**IMPIANTO FOTOVOLTAICO "FRIULI 02"**  
**DA 39,3 MW<sub>P</sub> DI POTENZA NOMINALE**

**Nota integrazioni per la Soprintendenza Speciale per il Piano Nazionale di Ripresa e Resilienza**

ID ELABORATO: PVFRL02\_R21\_Nota Integrazioni SSPNRR\_Rev.0

Figura 1: Mappa intersivibilità impianto blocco Premariacco (Appendice 1 foglio 1 di 3)

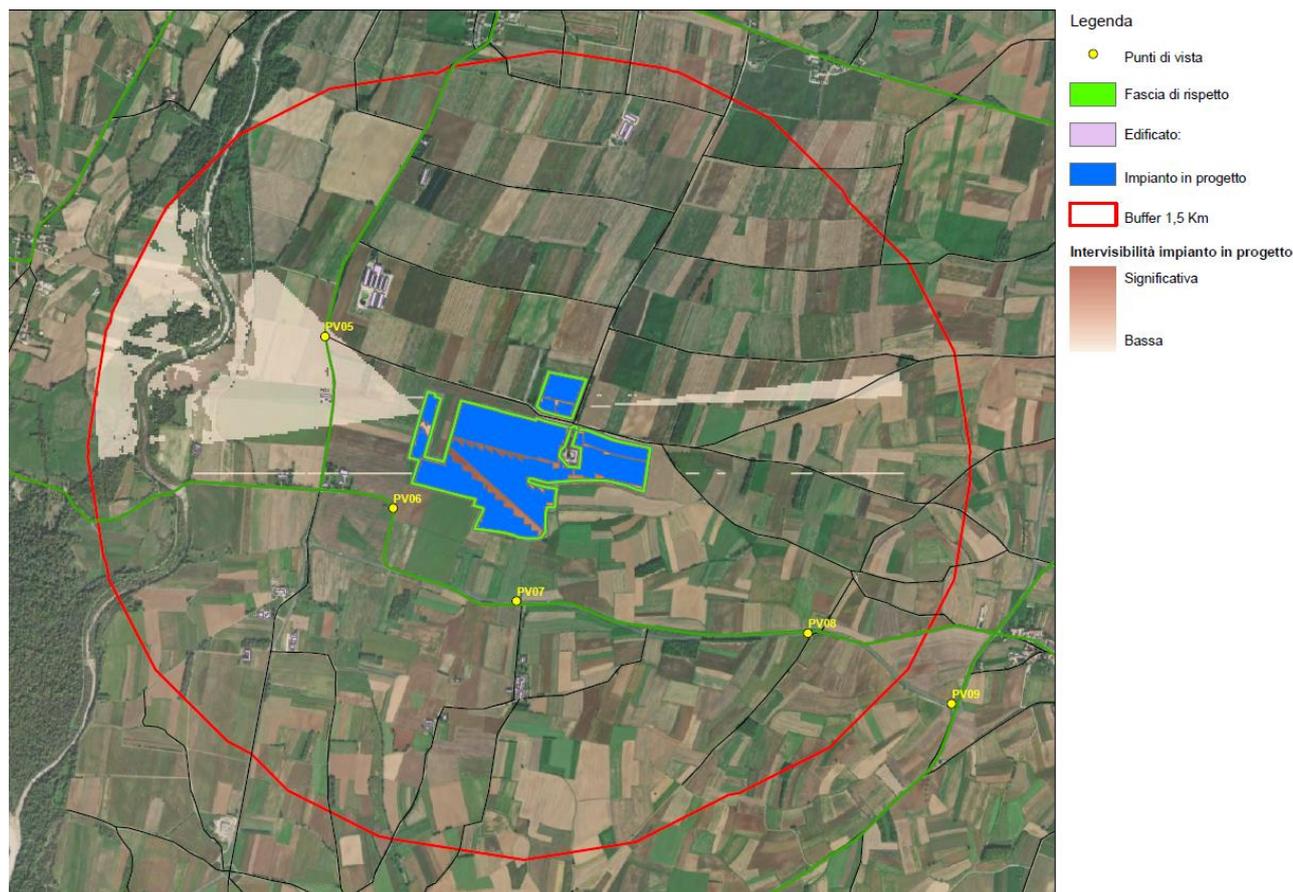
In relazione all'impatto dell'impianto fotovoltaico sulla **Roggia Cividina**, non essendoci un'interferenza diretta poiché distante oltre 400 m dalle sponde, può potenzialmente essere ricondotto al solo impatto visivo, analizzato nella relazione paesaggistica trasmessa. Considerando le opere di mitigazione previste (fascia arborea perimetrale), la conformazione orografica e le fasce arboree naturali esistenti, la visibilità è

limitata ad un ambito molto ristretto; tale valutazione è stata eseguita attraverso un software GIS che ha restituito una mappa (mappa di intersivibilità), in formato raster, dei pixel (punti) dai quali l'opera è visibile (si veda par. 5.3 della Relazione Paesaggistica e Appendice 1). Di seguito si riporta un estratto dell'appendice 1 (foglio 1/3) della Relazione paesaggistica.

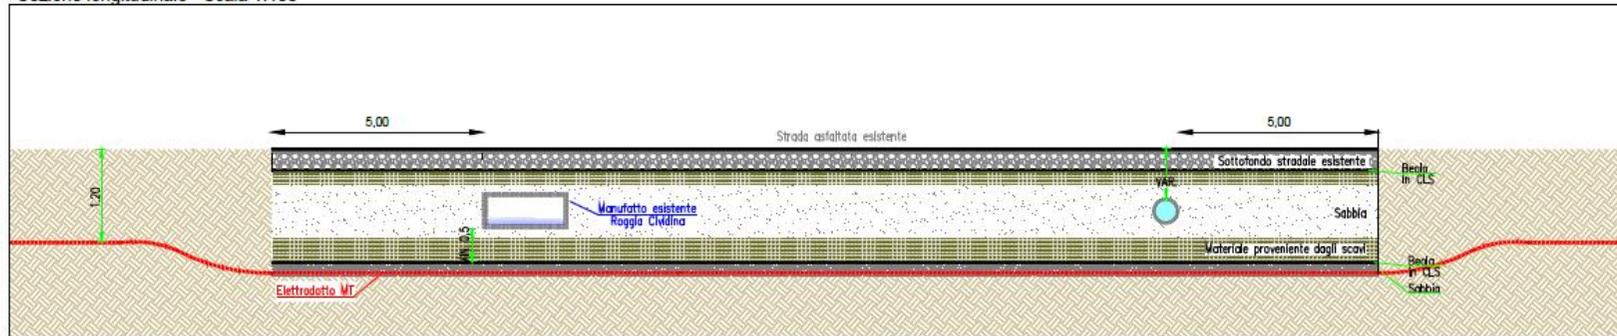
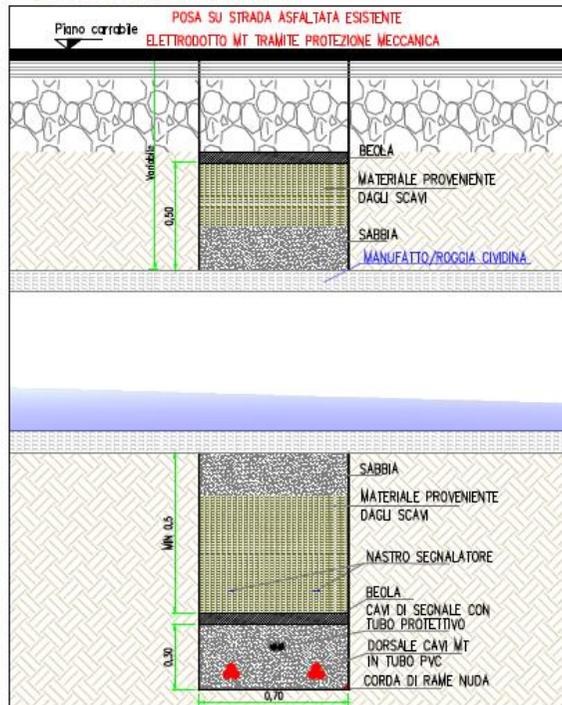
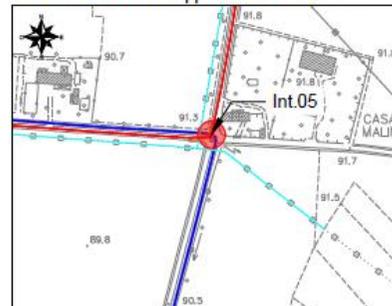
*Si chiede di voler presentare un apposito elaborato in cui vengano approfondite le interferenze con le tutele ai sensi del d.lgs. n.42/2004 art. 142, individuate anche con apposite sezioni e precauzioni progettuali, ante, post operam e in corso d'opera. Tale elaborato dovrà essere accompagnato da una relazione in cui vengano specificate meglio le condizioni per poter ricondurre l'intervento come intervento esente da autorizzazione paesaggistica tenendo presente le normative vigenti in materia sia a scala nazionale (DPR 31/2017 allegato A) che regionale (NTA del PPR).*

La risoluzione delle interferenze con i corsi d'acqua Roggia Cividina e Torrente Malina e le modalità di posa che verranno utilizzate durante la realizzazione degli interventi sono state rappresentate nelle Tav. 25 (interferenze n.05 e n. 08) del progetto definitivo, di cui si riporta un estratto nelle figure seguenti.

Nelle medesime tavole sono rappresentate anche le sezioni dalle quali si evince che gli attraversamenti all'interno di tali aree tutelate avranno le seguenti caratteristiche:

- il cavidotto sarà totalmente interrato;
- il percorso interesserà, esclusivamente la sede stradale e le aree di pertinenza della viabilità esistente. Non saranno interessate aree con vegetazione.
- Non vi sarà una variazione morfologica nelle aree di posa; gli scavi saranno eseguiti limitando al minimo la manomissione della strada e delle sue pertinenze, ripristinando successivamente la sede stradale;
- non saranno installati manufatti fuori terra emergenti, al più pozzetti in quota con la strada.

Interferenza N.	05		
Comune in cui si trova l'interferenza	Premariacco (UD)		
Coordinate (WGS84 - fuso 33n)	5100279.00 m N	Quota	90 m
	371029.00 m E		
Descrizione interferenza	Interferenza con canale "Roggia Cividina".		
Indicazione per posa cavo	Posa elettrodotto MT tramite protezione meccanica, con profondità di 1 m dal manufatto esistente.
